Nábřeží řeky Svatky - Realizace protipovodňových opatření
města Brna – etapy VII a VIII (ORG 5344)

ZMĚNOVÝ LIST

ZL 64

- Revize elektročásti u objektu Kolonády

SCHEMA ZAPOJENÍ ACU BT (DALI PCU):

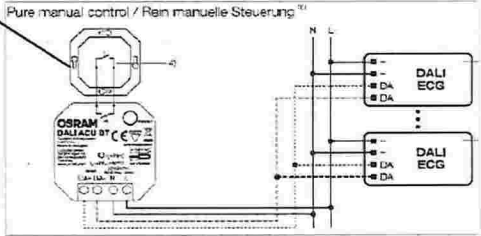
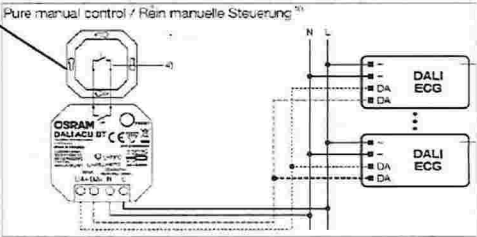
121 327,00
K		chodníková krabice GEWISS DX 59701 (300x300x300mm)+ sada šroubů DX DX 59450 + víko 300x300	kpl	34,000	2 779,00	94 488,00	
pozn - jedna se o dvě krabice na sobě							
K		sada šroubů DX DX 59450	ks	17,000	107,90	1 834,30	
pozn							
K		víko krabice GEWISS, 300x300, šroubovací	ks	17,000	435,50	7 403,50	
pozn							
K		Hluboká přístrojová krabice KPR68	ks	10,000	75,50	755,00	
pozn Hluboká přístrojová krabice KPR68, určeno pro DALI ACU BT							
58	K	KOPOS - Krabice KO68 přístroj.	ks	-10,000	0,00	0,00	10-Elektroinstalace
pozn KOPOS - Krabice KO68 přístroj.							
54	K	ABB Tango - Spínač č.1/0 stímitelný	ks	-9,000	0,00	0,00	10-Elektroinstalace
pozn ABB Tango - Spínač č.1/0 stímitelný							
56	K	DALI PCU EGG OSRAM; 230V, 0,2-2W, 50mA, 0...400C, DA+/DA-, 48x49x22mm	ks	-11,000	0,00	0,00	10-Elektroinstalace
pozn DALI PCU EGG OSRAM; 230V, 0,2-2W, 50mA, 0...400C, DA+/DA-, 48x49x22mm							
108	K	DALI řídící jednotka pod tlačítkový vypínač - ovládá až 25 svítidel	ks	2,000	4 409,70	8 819,40	jedná se o DALI ACU BT od Osramu, v původní PD 8ks, v nové 10ks, rozdíl jsou 2ks

pozn DALI řídící jednotka pod tlačítkový vypínač - ovládá až 25 svítidel							
K		flexibilní kabel H05VV-F 3G1,5	m	112,000	54,50	6 104,00	10-Elektroinstalace
pozn flexibilní kabel H05VV-F 3G1,5 - záruzie							
60	K	OBO Bettermann - Krabice A11	ks	24,000	80,20	1 924,80	10-Elektroinstalace
pozn OBO Bettermann - Krabice A11

PRÍDAVNÉ SPÍNACIE 1/0 PRÍPOJIT PARALELNE

KABEL CYKY-0 2x1,5

REVIZIE:

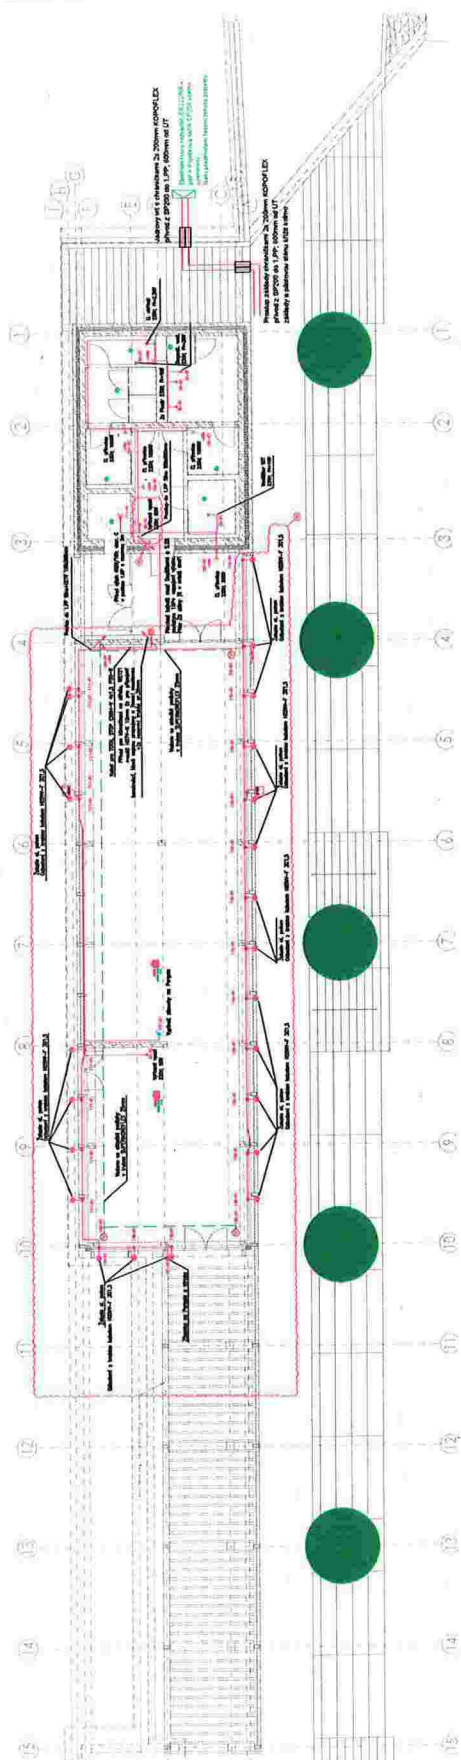
- ZNAKA SVIČKO S POKROVOMI NA SVIČTE UMÍSTĚNÉ BĚŽNĚJÍ KONSTRUKCE
- ZNAKA JAKOŽI TYP PRO SPRÁVNÝ OCHRANU ZÁSTĚN UMÍSTĚNÝ NA STŘEŠI
- DOPLNĚNÍ VÝSTĚH OCHRANNOHO PRÁSTORU A BEZPEČNOST VÝSTĚH
- DOPLNĚNÍ ČÍSLO SVIČKO

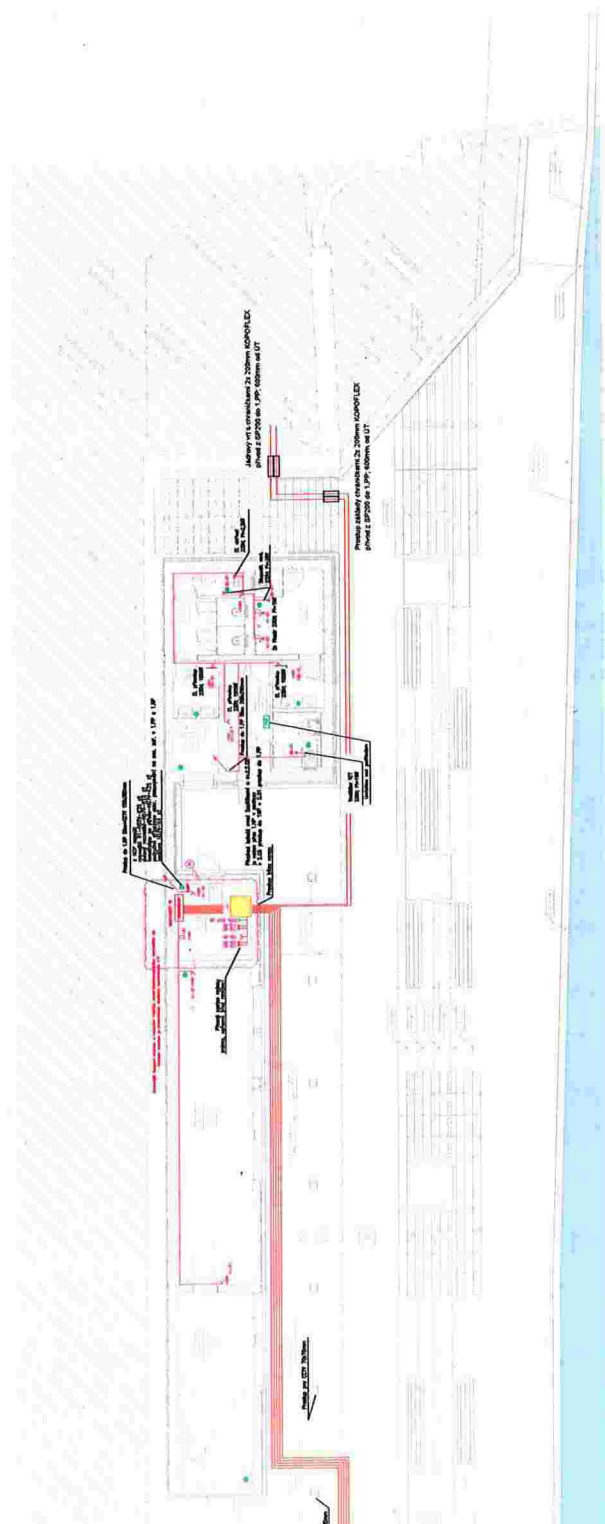
Pro napojení pohonů žaluzií nechat délkovou rezervu min. 2m
